**Änderung des Flächennutzungsplans II
Kreis- und Kurstadt Bad Schwalbach
Rheingau-Taunus-Kreis**

**Prüfung der eingegangenen Stellungnahmen aus der frühzeitigen Öffentlichkeitsbeteiligung
gemäß § 3 Abs. 1 BauGB und der frühzeitigen Beteiligung der Behörden und Träger sonstiger
Belange gemäß § 4 Abs. 1 BauGB**

Stand: Oktober 2025

Biotop-Nr. 1230 - Linden-Allee im Kurpark von Bad Schwalbach

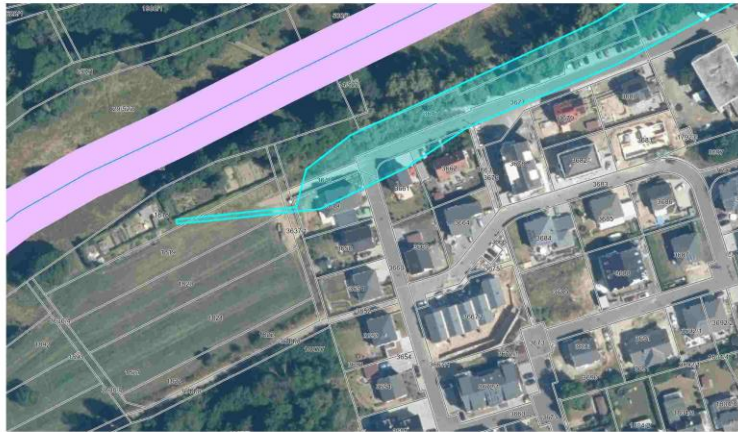
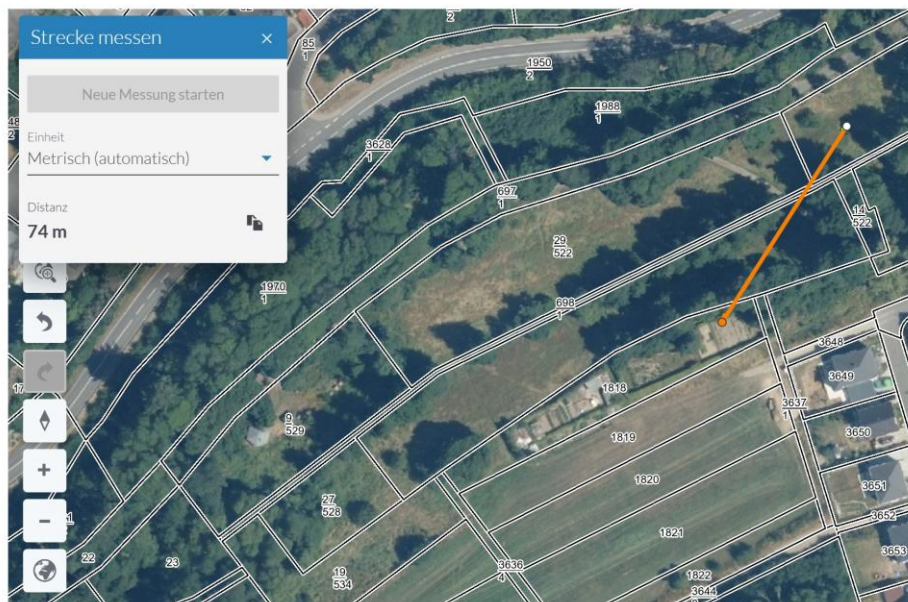
Wir weisen darauf hin, dass ein gesetzlich geschütztes Biotop nicht gefährdet oder eingeschränkt werden darf. Alle Baumaßnahmen sind entsprechend sorgfältig zu planen und durchzuführen. Aus unserer Sicht wird daher die Zufahrt und die Nutzung des Flurstücks 1818 eingeschränkt. Zudem könnten die nötigen Sicherungsmaßnahmen für das bestehende Biotop die Baukosten erhöhen.

Die ökologischen Hinweise des BUND werden zur Kenntnis genommen. Es ist unbestritten, dass die Inanspruchnahme unbebauter Flächen mit Eingriffen in den Naturhaushalt verbunden ist. Die Nähe zu einem gesetzlich geschützten Biotop sowie die Lage am Rand eines Wasserschutzbereichs erfordern in den weiteren Planungsschritten eine detaillierte Prüfung, insbesondere im Hinblick auf artenschutzrechtliche Belange und wasserrechtliche Rahmenbedingungen. Die vom BUND angeführte mögliche Präsenz streng geschützter Arten wie der Äskulapnatter wird im Rahmen weiterer faunistischer Erhebungen zu untersuchen sein.
